Løyve til endra og utvidet bruk av avkjørsel - gbnr 137/444 Alver

Saka gjeldt søknad om tillatelse for *utvida og endra bruk av eksisterande avkjørsel* til kommunal veg for gbnr 137/444 datert 12.04.2021.

Informasjon om saka:

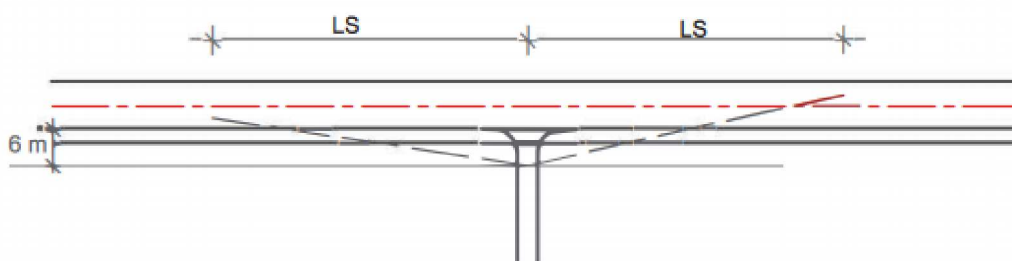
Det er søkt om å utvide avkøyrsla til ei breidd på 8m for tilkomst til tomt ved sida av garasje.

Tomta har frå før ikkje hatt tilkomst for bil anna enn inn og ut frå garasje. Garasjen ligg ikkje til hinder for sikt frå den utvidinga det er søkt om. Endringa vil gi høve til å parkere og snu på eiga tomt då det er planert areal på eigedomen.

Det er viktig at siktsonene vert halde vedlike av eigar slik at det ikkje vert plassert hekk, gjerde eller andre hindringar høgare enn 0,5m i siktsona til avkøyrsla. Siktsona i dette tilfellet er å rekne som $6 \times LS_m$, der $LS=20m$.

Det kan bli gitt løyve til avkøyrsla slik vedlagt teining skisserer.
